CAD依頼書

1 2 1
SUS304
21/07/07
＊＊
＊＊
無し
小井詰
小井詰
＊＊＊
ブラケットA
＊＊＊＊＊
A

ブラケットB

21/07/07 シューターA

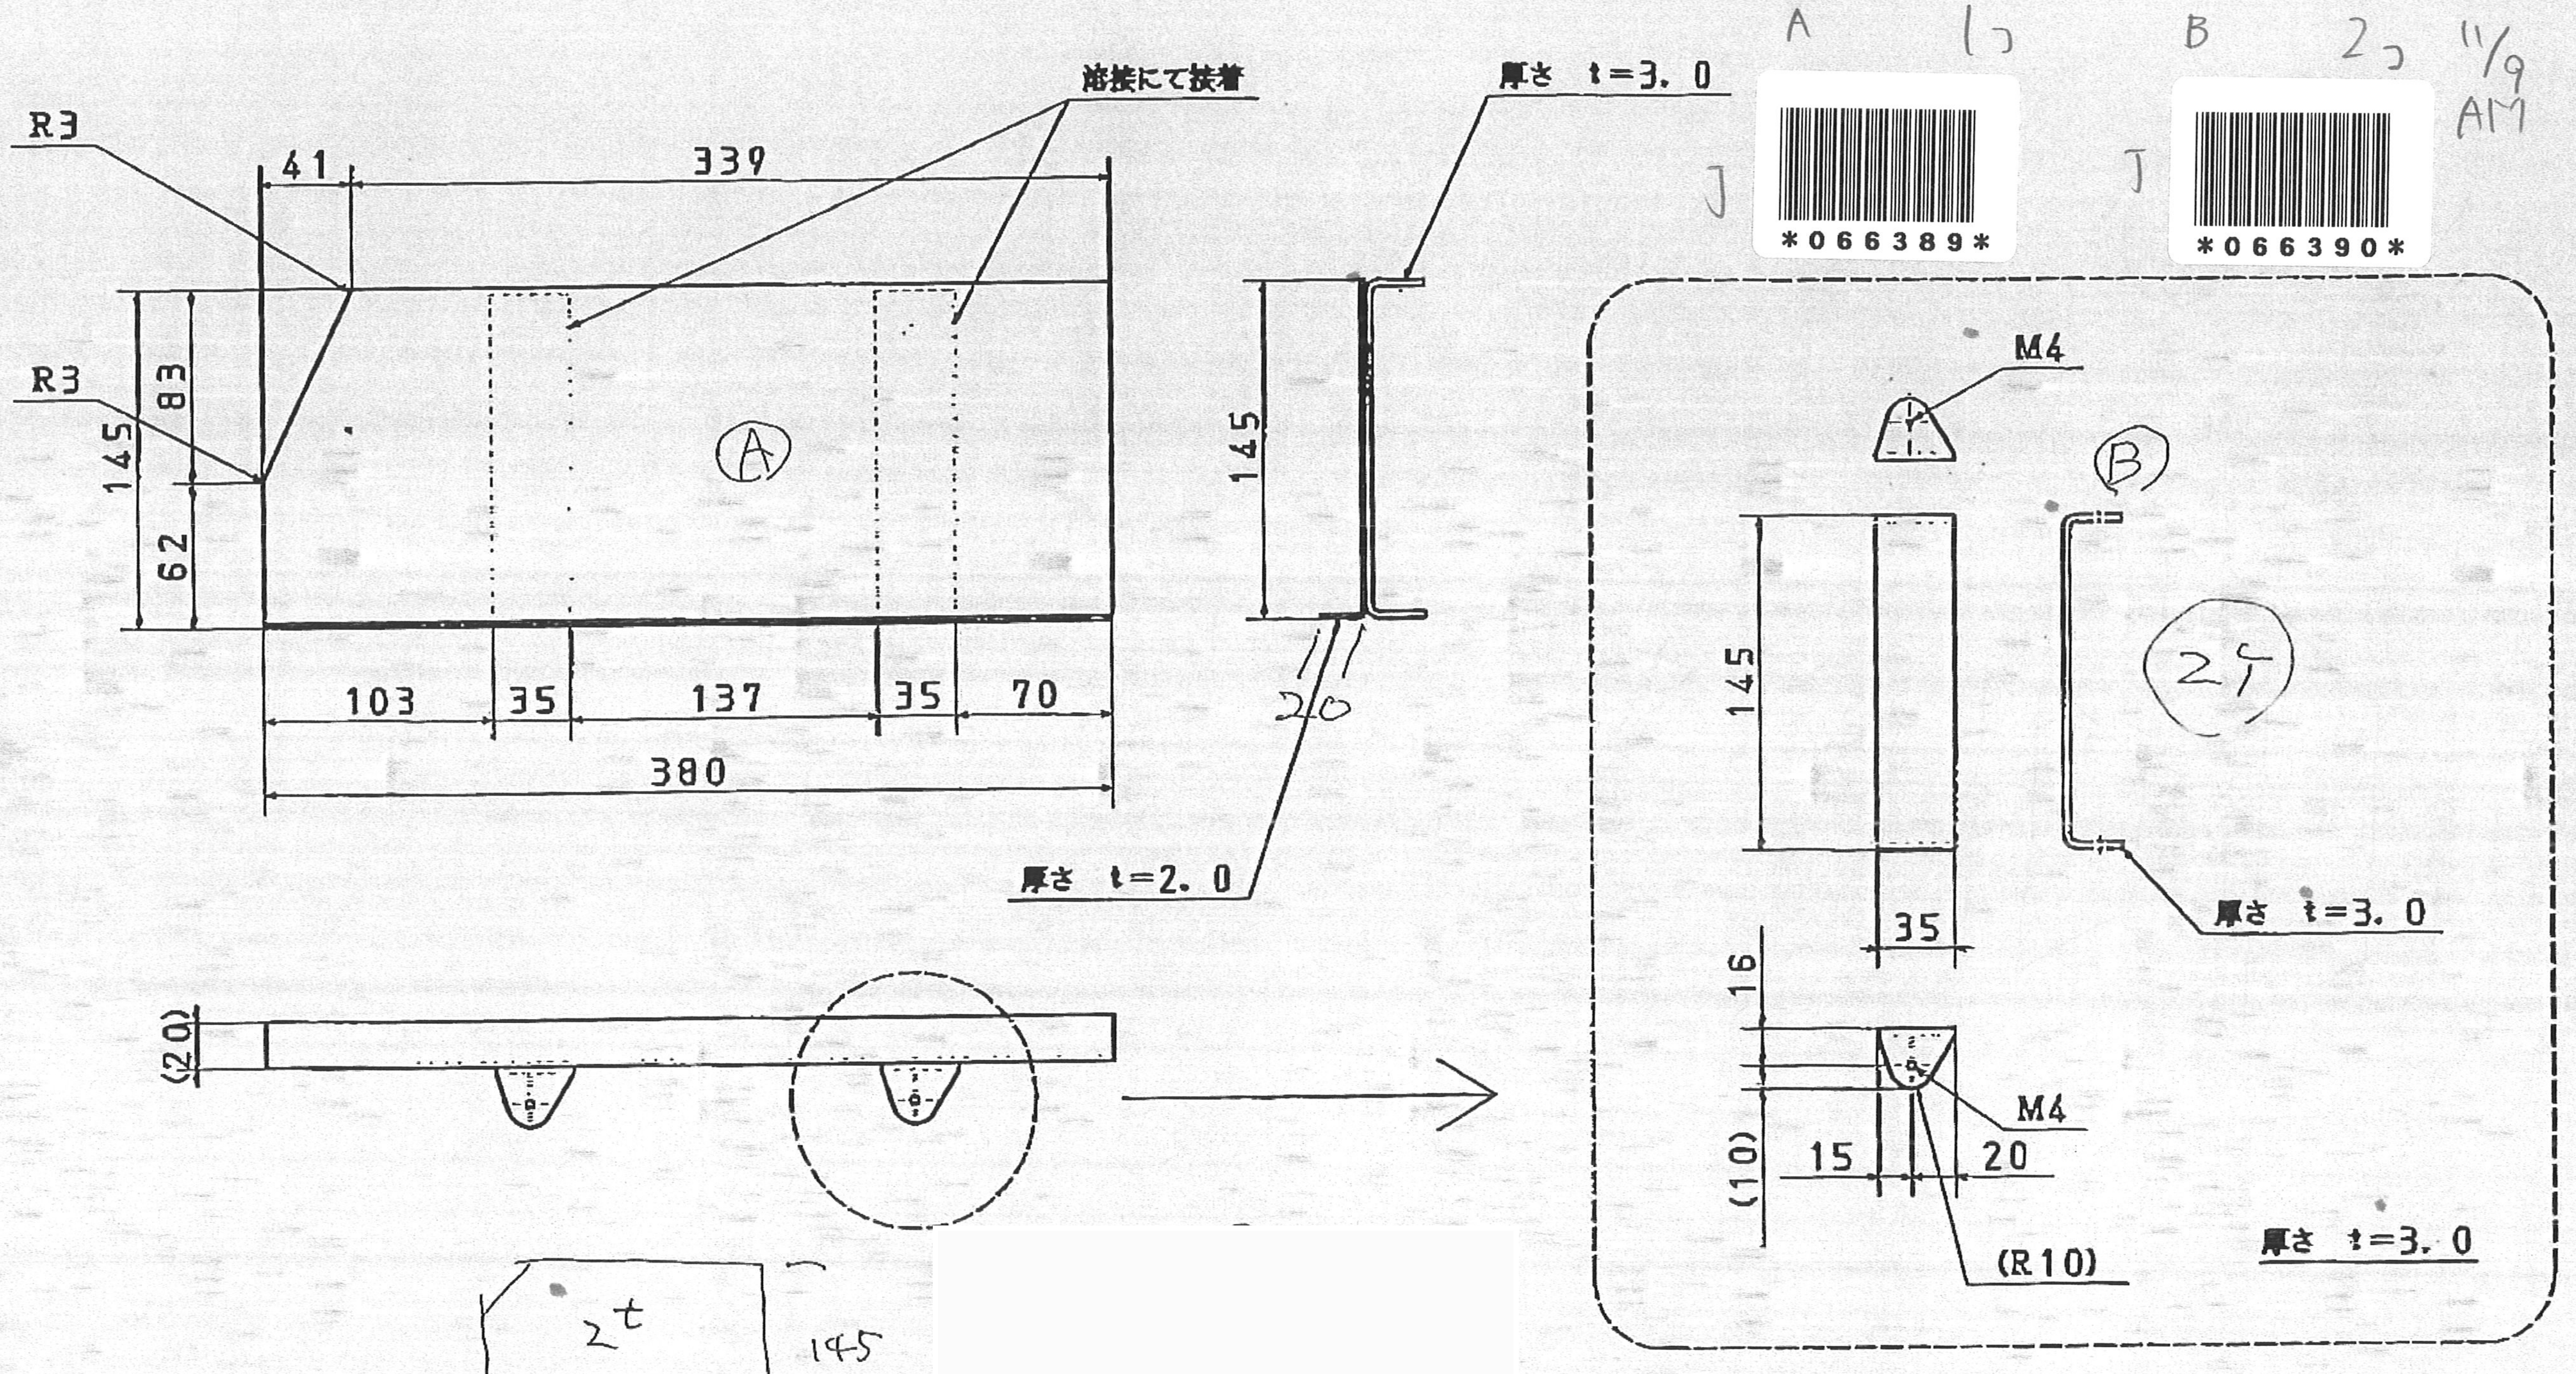
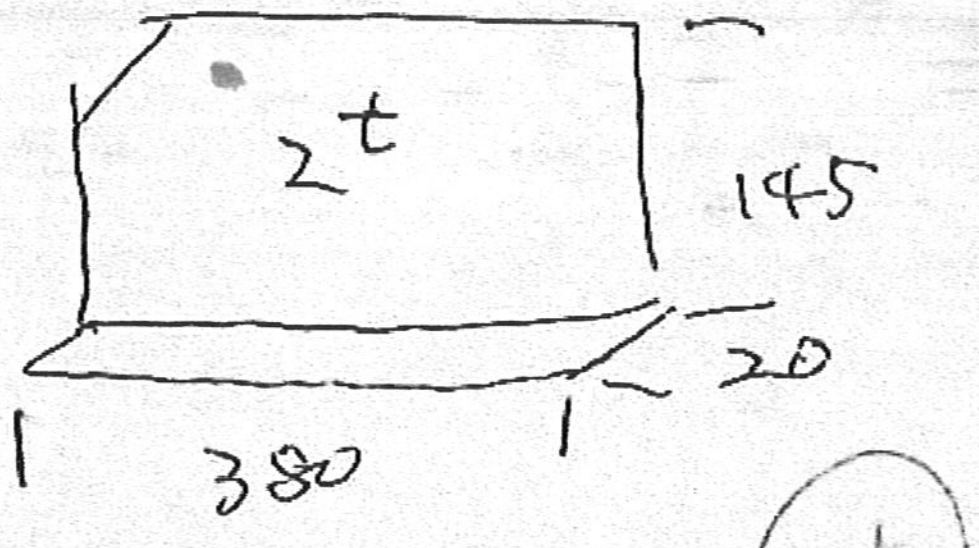
Ⓐ 20+145-3.68=161.32

Ⓑ 26+145+26-(4.8×2)=187.4 (197 9.6)

＊＊＊
シューターB
＊＊＊＊＊
A

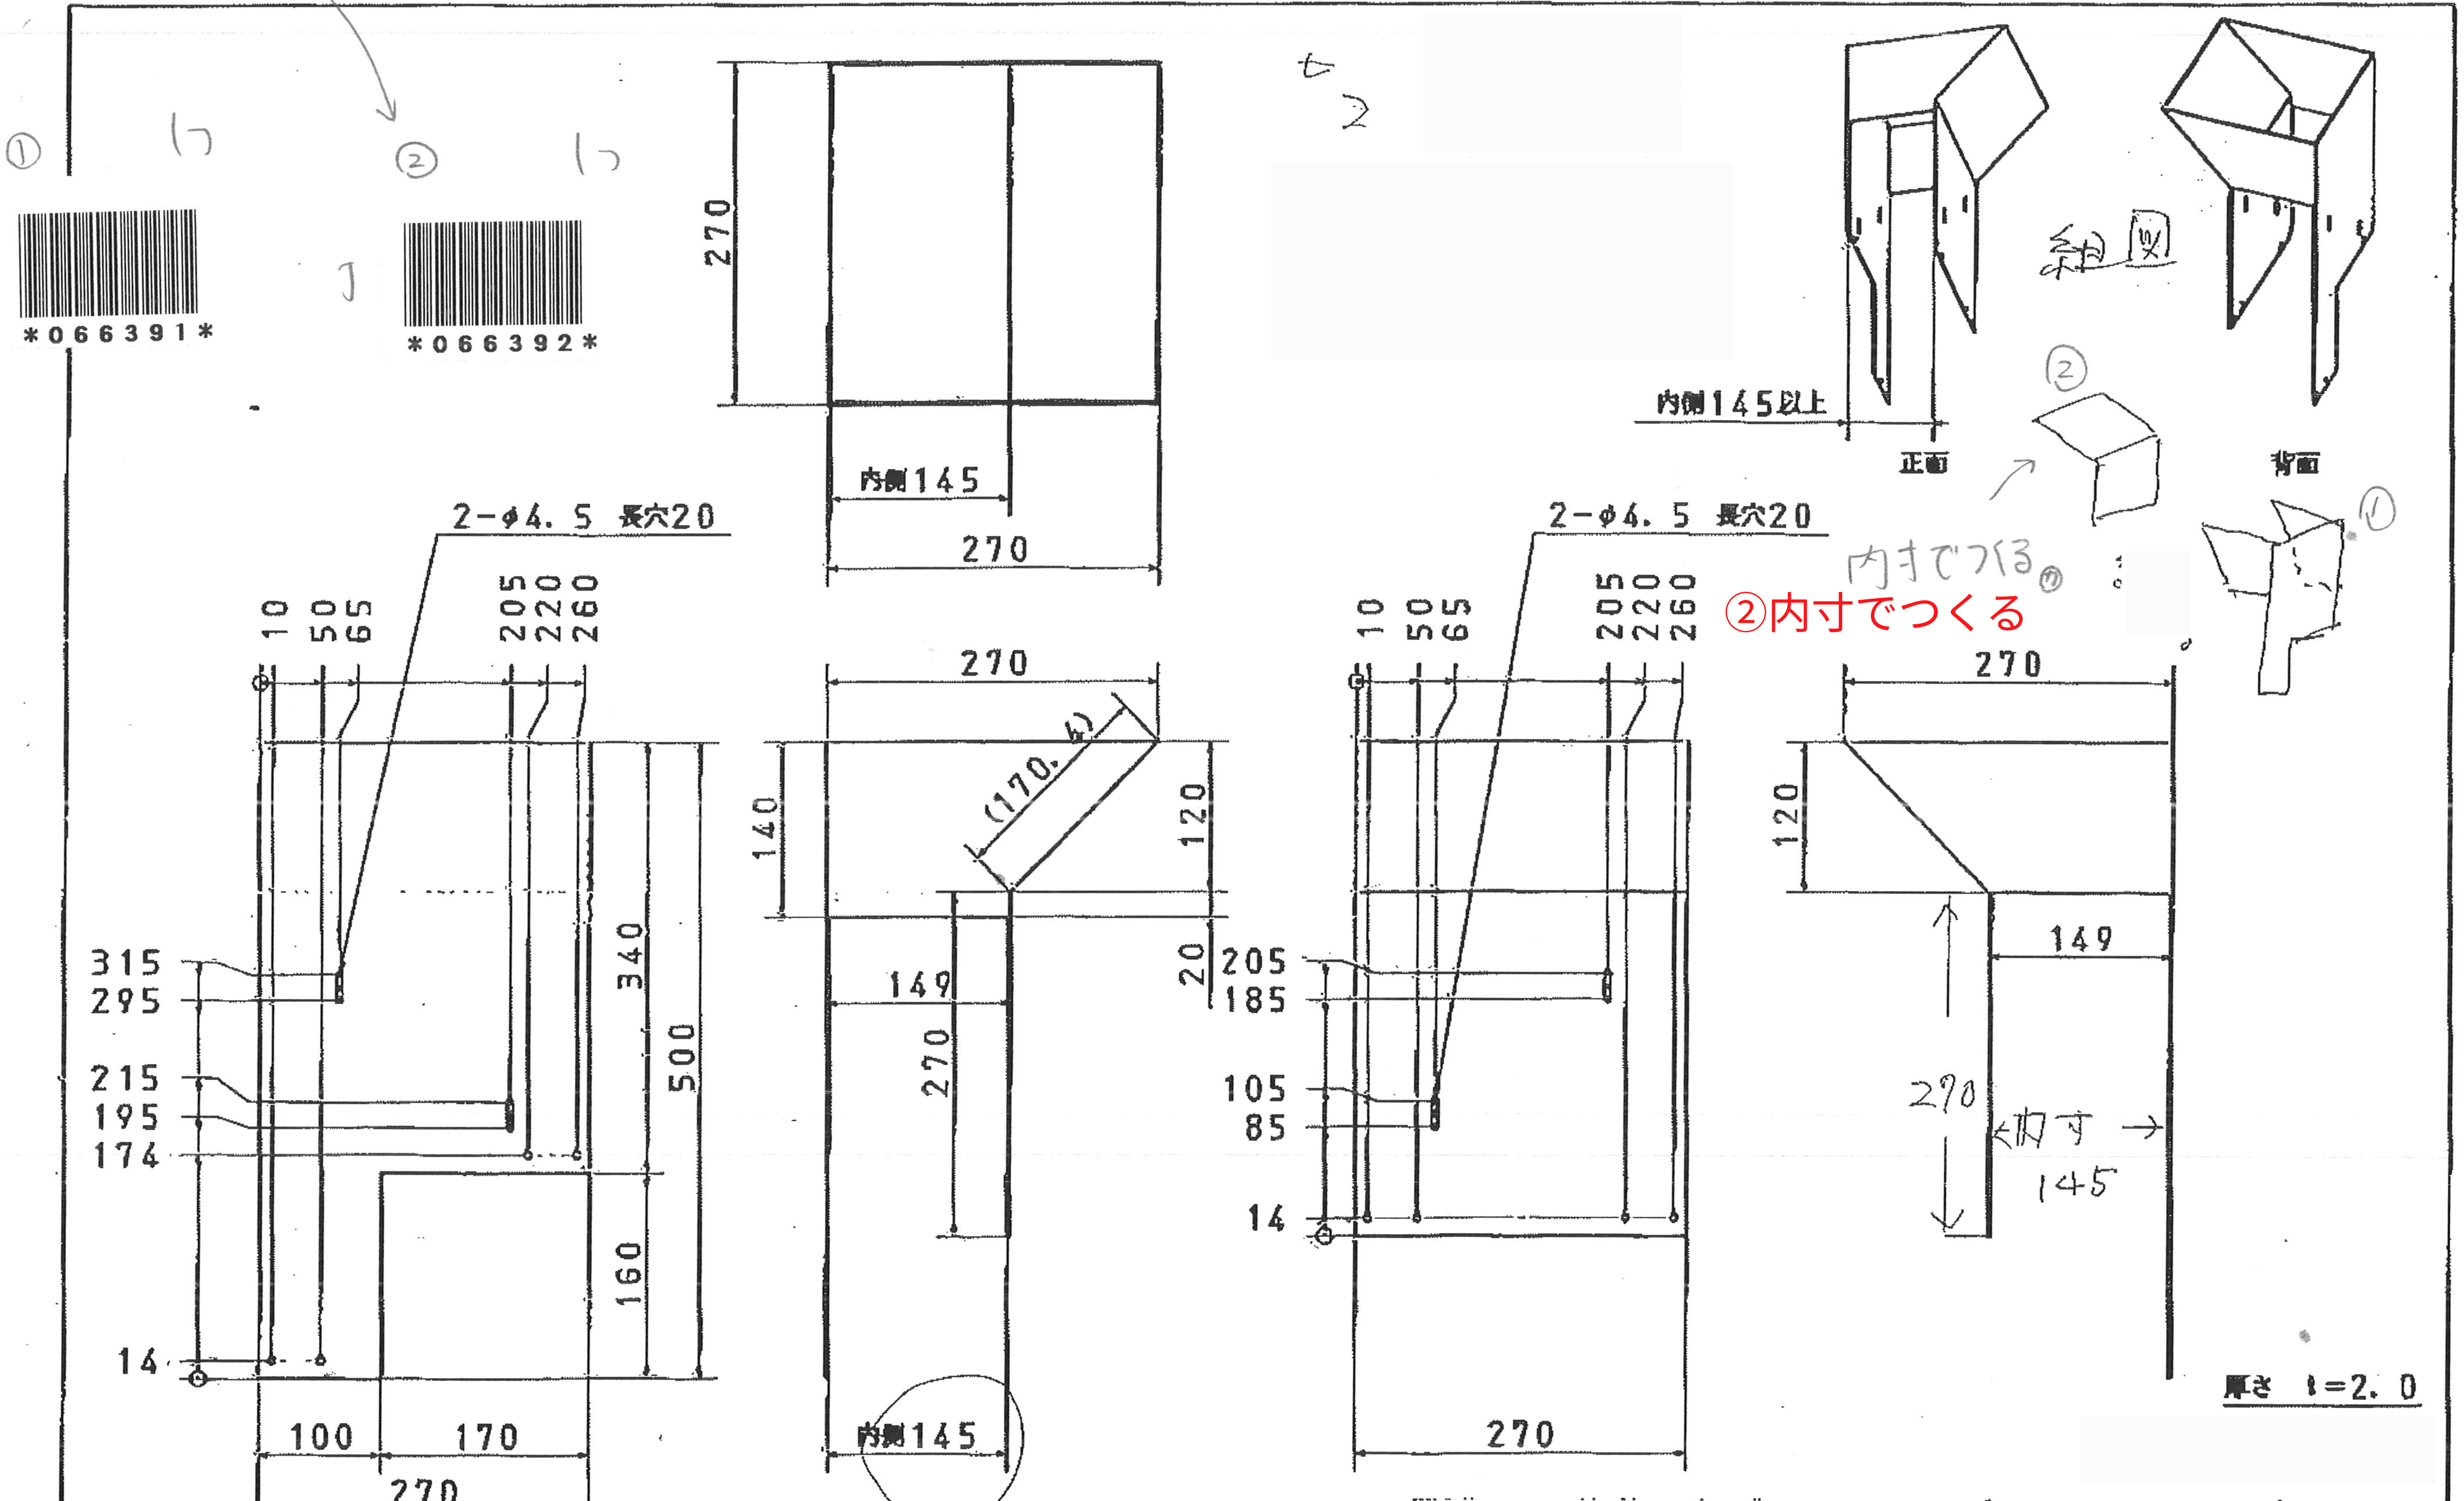
CADの方へ
伸び確お願いします

810
7.36
270 + 270 + 270 − (3.68 × 2) = 802.64
